Keuringsverslag van een elektrische laagspanning- en zeer lage spanningsinstallatie

NIET CONFORM

Datum keuring: 25/04/2023

Straatnaam Keizerstraat
Huisnummer 46
Busnummer
Postcode 9112
Gemeente Sinaai-Waas
Land België

Afbeelding schakel- en verdeelbord:

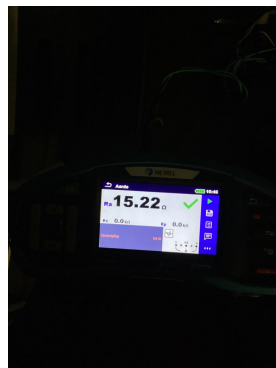
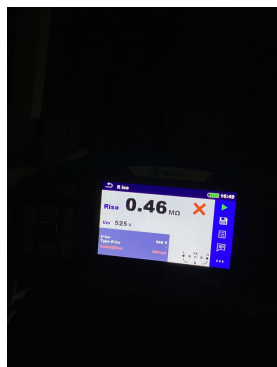
I1.01 Eéndraadschema van de installatie is te voorzien en/of te vervolledigen. (Boek 1 Afdeling 2.12 - 2.13 en 3.1.2 en 9.1.2)

I1.02 Situatieschema van de installatie is te voorzien en/of te vervolledigen. (Boek 1 Afdeling 2.12 - 2.13 en 3.1.2 en 9.1.2)

I2.01 De waarde van de isolatieweerstand van één of meerdere stroombanen is kleiner dan 0,5M ohm Verlies op de kring "garage + duivenkot (Boek 1 Onderafdeling 6.4.5.1.)

I2.02 De continuïteit van equipotentiaal en/of beschermingsgeleiders zijn niet gewaarborgd. (Boek 1 Onderafdeling 5.3.5.3.G. en 5.4.3.5)

I5.13 De nominale spanning dient duidelijk vermeld te worden op een oordeelkundig gekozen plaats. (Boek 1 Onderafdeling 3.1.3.3.)

I8.11 De kabels van het type XVB, VVB, XGB en/of C/VGVB moeten mechanisch beschermd worden tot op minimale hoogte van 10cm boven vloemiveau. (Boek 1 Onderafdeling 5.2.1.5.)

I8.17 De niet-gebruikte leidingen verwijderen of aan de uiteinden te isoleren.

I9.06 Niet alle contactdozen op LS zijn kinderveilig en/of voorzien van een beschermingscontact (NBN C61-112). (Boek 1 Onderafdeling 1.4.2.3. en 5.3.5.2.)

I9.13 Toestellen zonder bodem moeten bevestigd worden op aangepaste montageplaten. (Boek 1 Afdeling 5.1.4. en 5.3.5.2. en 5.3.5.4.)
